VYSVĚTLENÍ ZADÁVACÍ DOKUMENTACE Č. 36 a 37

„Rekonstrukce a modernizace Střední uměleckoprůmyslové školy keramické a sklářské Karlovy Vary – stavební práce“

Vysvětlení č. 36

Prvek zvukově izolační pro uložení schodiště, v knize specifikací označen SPPO.050

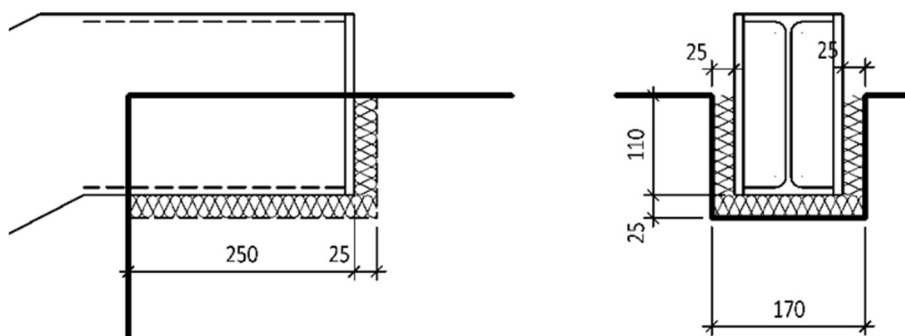
U níže uvedených položek není dostatečně specifikován materiál. Požadujeme navrhnout konkrétní typ uvažovaného výrobku včetně parametrů – např. tloušťka, pevnost rozměry jednotlivých prvků apod. U trnů a ložisek požadujeme definovat konkrétní typ a počet kusů trnů a ložisek.

Schodiště na ose 5-6/G-I, má ocelové nosníky uloženy do kapes shora. Tyto kapsy budou vyloženy akust. materiálem tl.25mm viz náčrty níže. Tento prvek se vyskytuje na objektu SO102/ET01 v počtu 30ks. Jde o přesnější specifikaci prvku SPPO050, dříve vydané m2 pod tímto kódem, jsou neplatné vzhledem ke změně uložení.

Na položku č. 92 na listu „003.01.01 – Statika I. Etapa“ připadá 30 ks tohoto prvku.
